BANDO DI PROCEDURA APERTA
PER L’AFFIDAMENTO DEI LAVORI DI RIPARAZIONE, MIGLIORAMENTO SISMICO
AL 100% ED EFFICIENTAMENTO ENERGETICO DELLA SCUOLA MEDIA A. SASSI
DI SOLIERA, A SEGUITO DEGLI EVENTI SISMICI DEL 20 E 29 MAGGIO 2012 -
Codice CUP: J36B14000000002 - Codice CIG: 67801282A0

CHIARIMENTI
Aggiornamento al 14-10-2016 Prot. Gen.le n. 49250

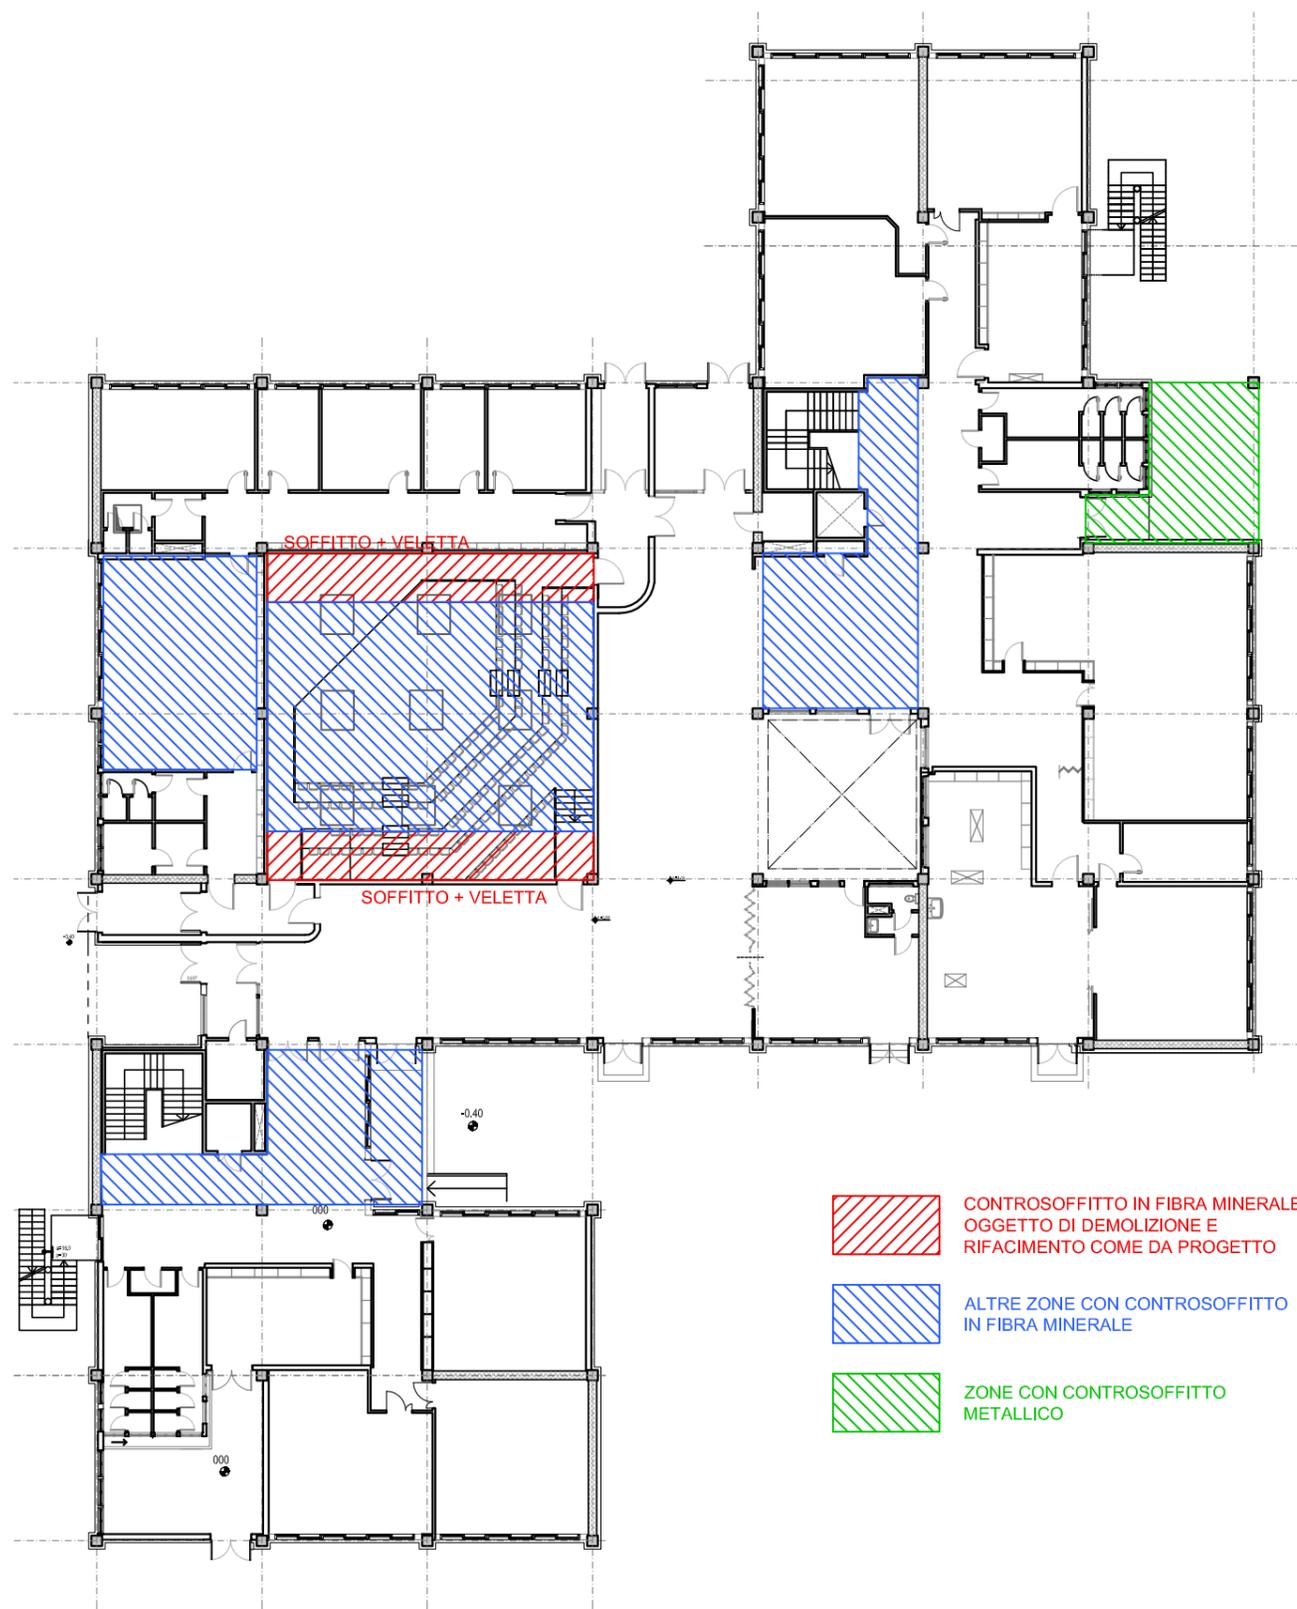
- È possibile ottenere informazioni sullo stato di conservazione delle pavimentazioni esterne e/o relazioni fotografiche?
- per area verde si intendono le zone campite sotto il nome di "SPAZIO VERDE", "PAVIMENTAZIONE PARCHEGGI TIPO 'GARDEN'" e "GHIAIA" nella planimetria di cui alla Risposta 9 della Vs comunicazione Aggiornamento al 27-09-2016 Prot. Gen.le n. 45345?

- L'operatore economico potrà verificare lo stato di conservazione delle aree esterne in fase di sopralluogo obbligatorio.
- La proposta migliorativa dell'operatore economico offerente relativa al Criterio n. 3 – sub criterio "3b) manutenzione straordinaria delle aree esterne a fine lavori" potrà essere applicata alle superfici pavimentate "pavimentazioni esterne" ed a quelle non pavimentate "area verde" all'interno del "Lotto di intervento" come individuato nello schema allegato, nonché alle *eventuali* aree esterne che, in base all'organizzazione del cantiere dell'offerente, come dettagliata ed illustrata al Criterio n. 1 "Elaborazione del Piano di Gestione e Monitoraggio Ambientale" possano avere, a giudizio dell'offerente, interferenze con il passaggio di mezzi d'opera.

PIANO TERRA

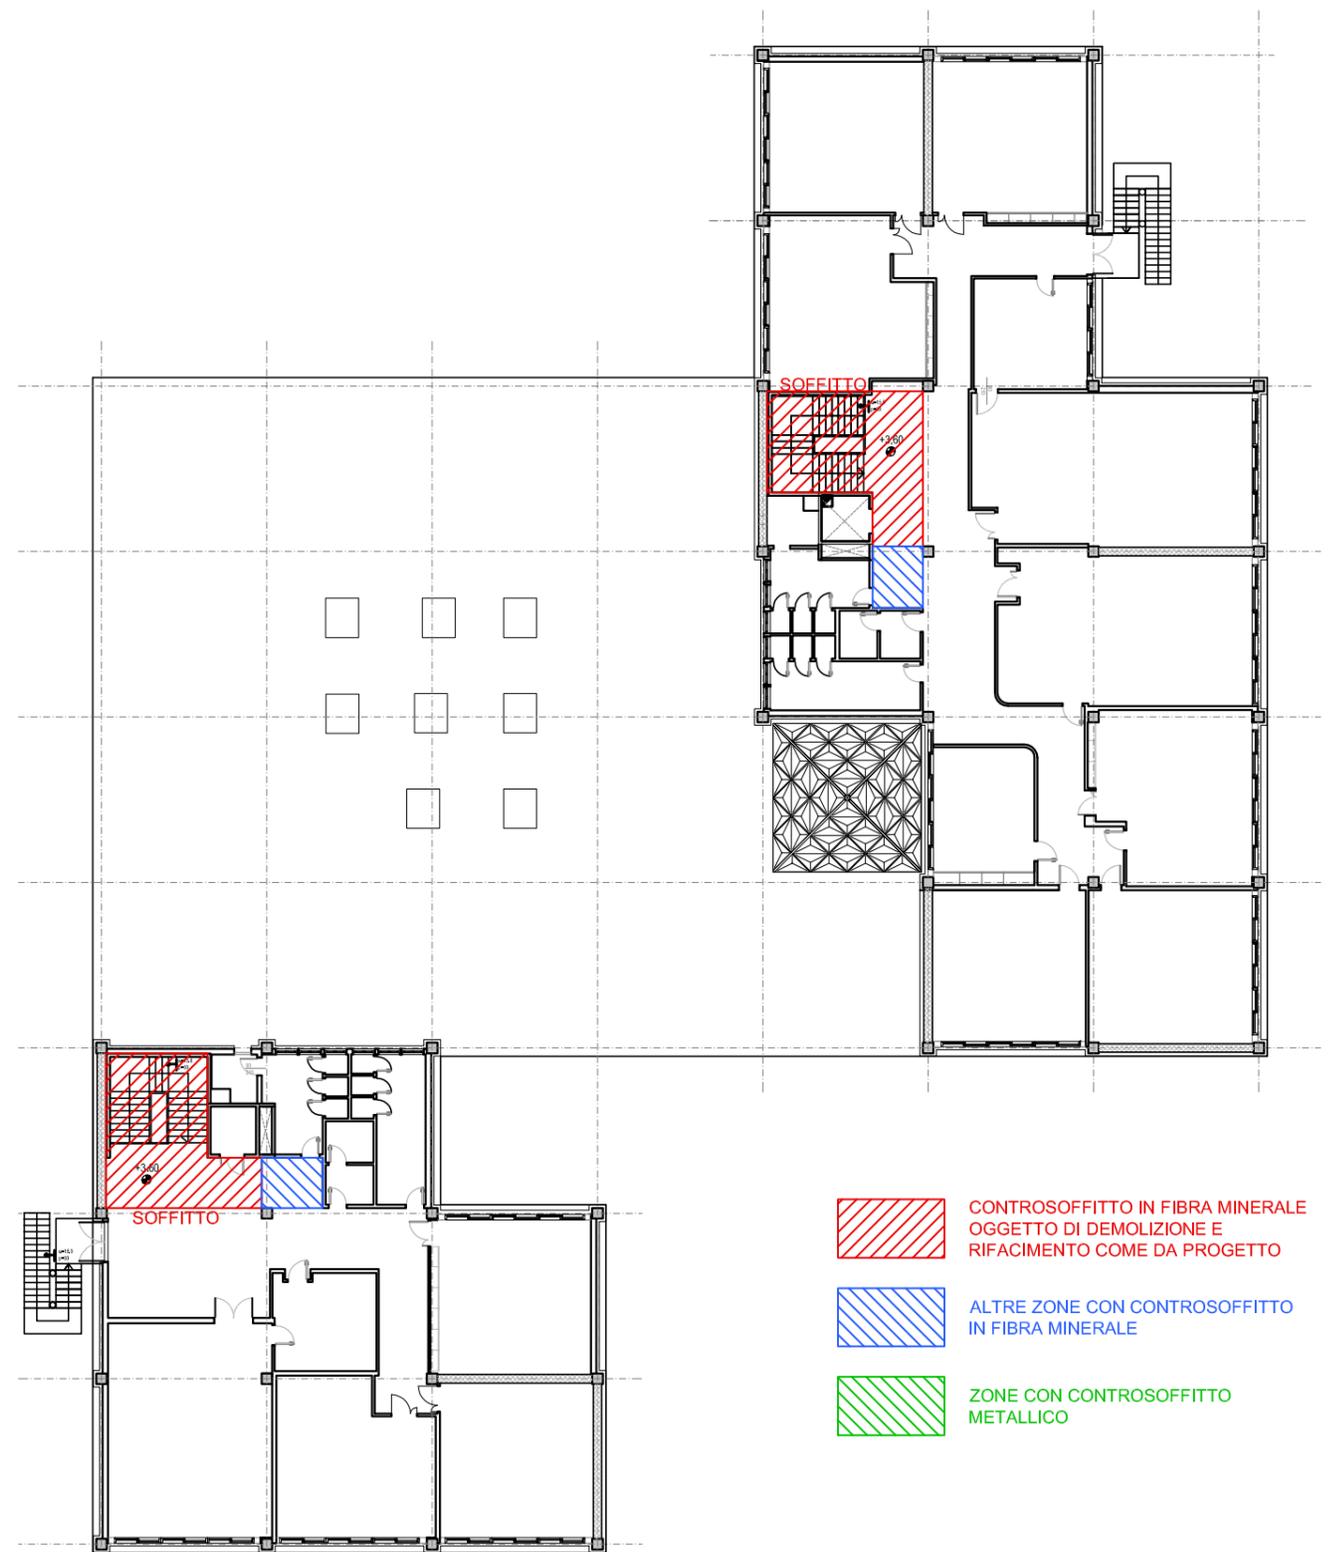
- E' possibile ricevere il cronoprogramma che dovrebbe essere allegato al PSC?
- Non sono presenti tavole che esplicitino le lavorazioni di finitura, ad esempio vani in cui è prevista la posa delle controsoffittature, servirebbe per prevedere quanto richiesto dalla miglioria CRITERIO 2 "Tipologia e caratteristiche fonoassorbenti dei controsoffitti ed eventuale maggiore estensione della superficie prevista a progetto (prevedendo l'area adiacente i vani i scala, a piano terra)"
- Non sono presenti rilevati delle aree esterne, servirebbe per rispondere al CRITERIO 2 al punto "aree a verde (prato, siepi, alberature, prediligendo specie autoctone e con ridotte esigenze idriche)"
- Eventuali mascherine alle relazioni devono essere comprese nel numero di pagine a disposizione dell'offerta tecnica?

- Per quanto riguarda gli elaborati individuanti i vani in cui è prevista la posa delle controsoffittature, si allega schema grafico che indica:
 - o Vani / aree in cui il progetto esecutivo prevede la rimozione e rifacimento del controsoffitto in fibra minerale;

- o Altri vani / aree in cui è attualmente presente un controsoffitto in fibra minerale;
 - o Altri vani / aree in cui è attualmente presente un controsoffitto in lamiera metallica;

-  CONTROSOFFITTO IN FIBRA MINERALE
OGGETTO DI DEMOLIZIONE E
RIFACIMENTO COME DA PROGETTO
-  ALTRE ZONE CON CONTROSOFFITTO
IN FIBRA MINERALE
-  ZONE CON CONTROSOFFITTO
METALLICO
